Wettbewerb für ein Primarschulhaus Frauenfeld-Ergaten.¹⁾

Gutachten des Preisgerichtes.

III. Preis.
Entwurf Nr. 4
„Frühling“.

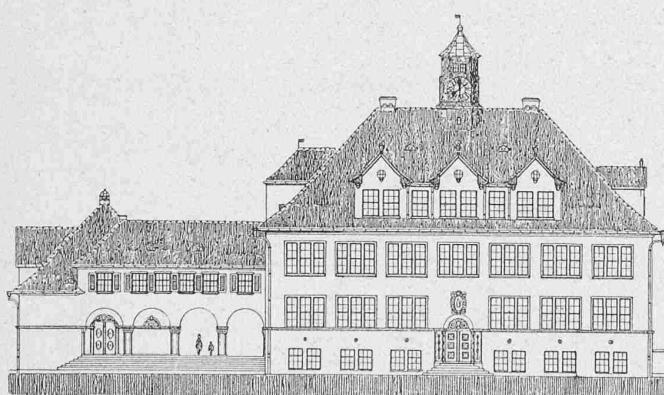
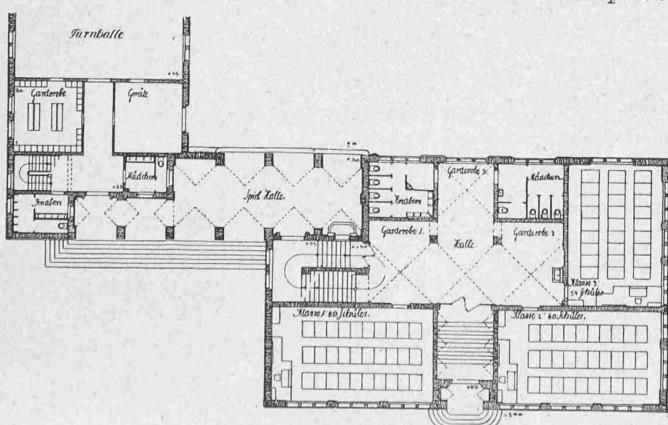
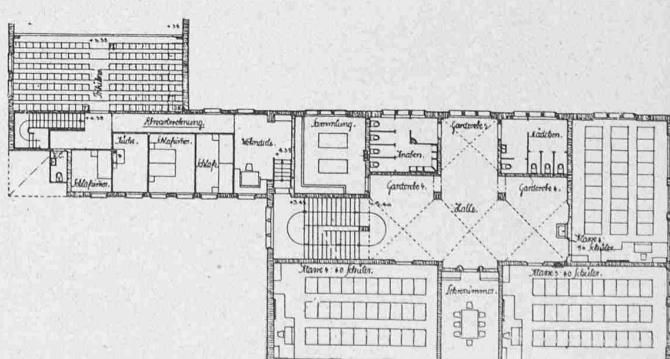
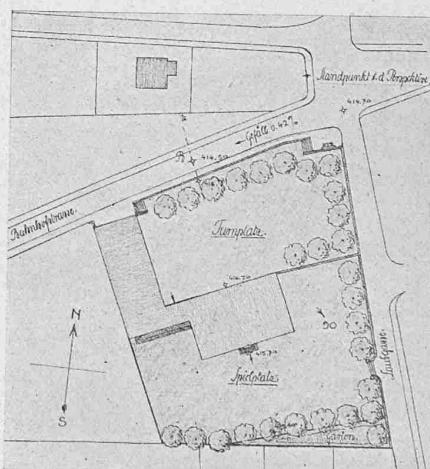
Nr. 4. „*Frühling*.“ Baukosten nach Voranschlag 278200 Fr., nach Prüfung 310484 Fr. Kellergeschoss: Schulküche zu klein und schlecht beleuchtet, desgleichen Esszimmer. Dunkler Verbindungsgang unzweckmäßig. Ein Handfertigkeitsraum ohne direkten Zugang. Doucheraum zu klein. Ankleideraum und Knabenaborte ungenügend. Heizung und Kohlenraum zu knapp. Gang dunkel. — Erdgeschoss: Vorplatz vor Windfang schmal. Halle nicht günstig belichtet und schlecht lüftbar. Klassenzimmer zu lang. Pissoir zu eng und mangelhaft lüftbar. Knabenaborte vor Turnhalle eng. Verbindung zwischen Schulhaus und Turnhalle und Zugang zu der letztern nicht einwandfrei. — I. Stock: Gleiche Be-

merkung betreffend Halle, Abort und Klassenzimmer. Zugang zu der Galerie und Turnhalle eng. — Situation: Gut, Aeusseres anregend.

Entwurf Nr. 10. „Karthäuser“.

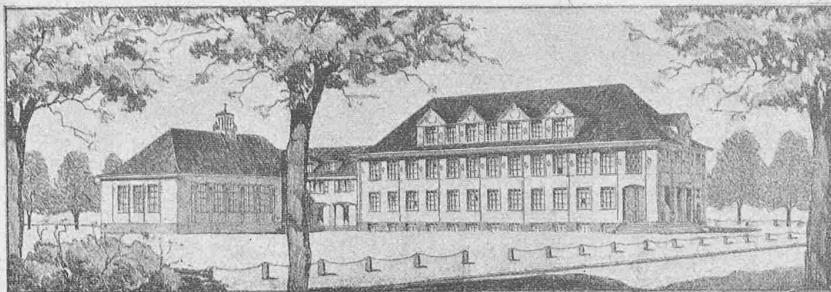
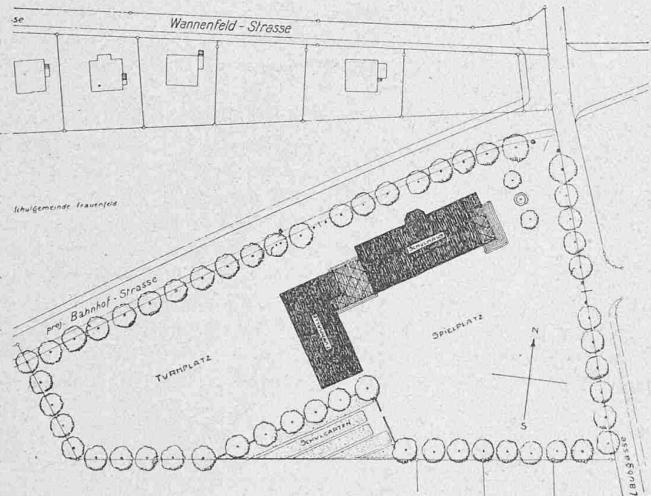
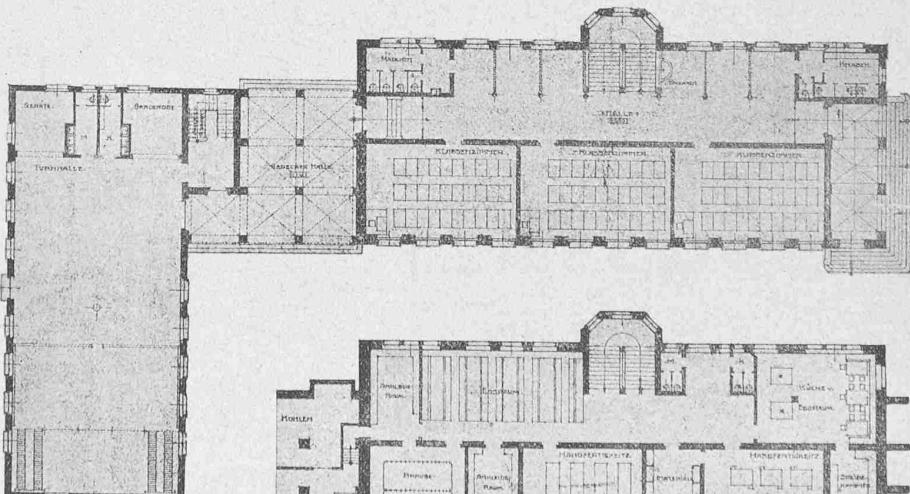
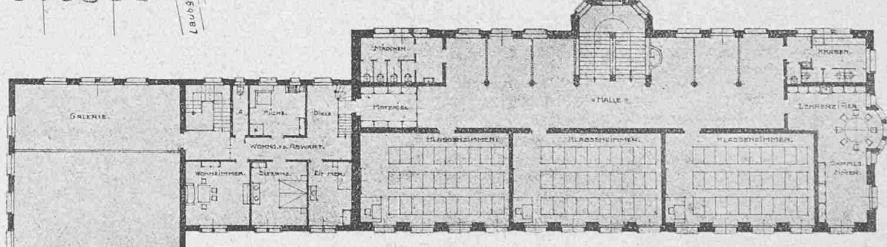
Nr. 10. „Karthäuser“. Baukosten nach Voranschlag 278000 Fr., nach Prüfung 323256 Fr.

Kellergeschoss: Verbindung von Küche und Essraum programmwidrig. Grundriss-Anlage gut, desgleichen Situation.

Aeußeres: Es wird sich empfehlen, den Dachreiter auf der Turnhalle wegzulassen und es ist mit einem solchen der Schulhausbau zu krönen. Vorhalle mit Erker verbessern bedürftig.

Ferner wäre die Hauptseite gegen die Bahnhofstrasse durch bessere, proportioniertere Anordnung der Fenster zu korrigieren.

II. Preis. Entwurf Nr. 8. „Platzgestaltung“. — Architekt A. Rintli. — Grundrisse 1:500.

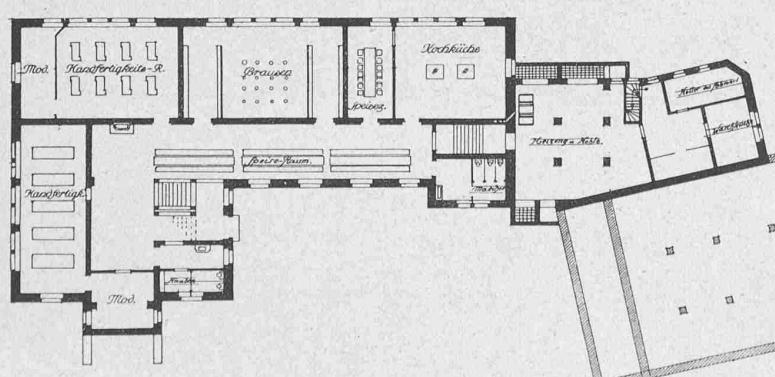
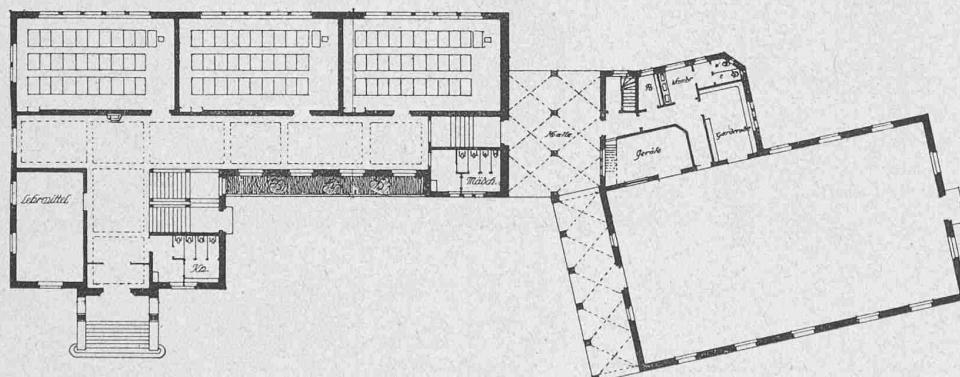
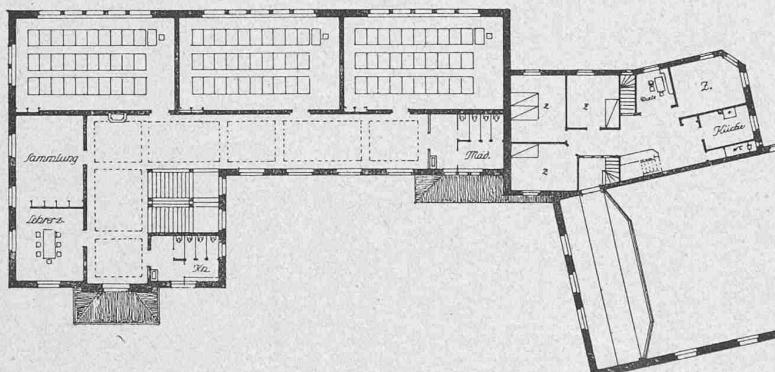
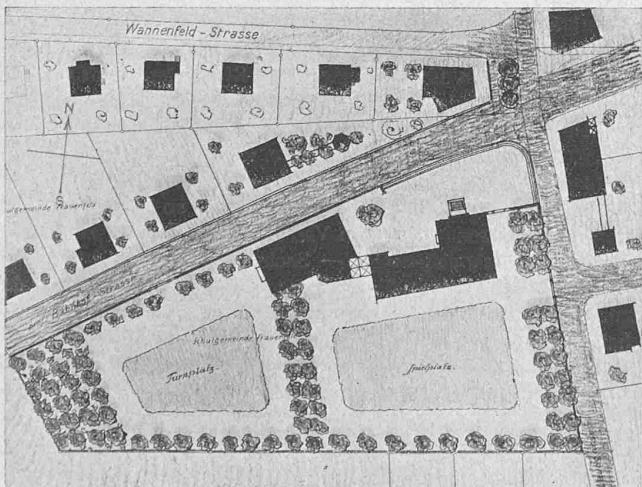
Nr. 8. „*Platzgestaltung*.“ Baukosten nach Voranschlag 270536 Fr., nach Prüfung 281716 Fr. Kellergeschoss: Znüniraum in einem verhältnismässig engen Gang unzweckmäßig. Kohlenraum etwas klein. — Erdgeschoss: Windfang zu eng. Klassenzimmer zu lang. — I. Stock: Gleiche Bemerkung wegen Klassenzimmer. — Dachstock: Arbeitschulzimmer bei Beleuchtung ungünstig, Kochküche im Dachgeschoss nicht gut gelegen. Variante besser. Lage der Abwartwohnung im Verbindungsbaus weniger ungünstig, besser aber wegen Kochküche im Untergeschoss.

Lehrmittelzimmer nicht verlegt. — Situation an sich gut. Die Baute sollte aber mehr von der Bahnhofstrasse abgerückt werden. Anschluss der Turnhalle an Schulhaus nicht gut gelöst. — Architektur: Die dem Zweck gut angepasste, schlichte Architektur liesse sich bei weiterer Durcharbeit noch verbessern.
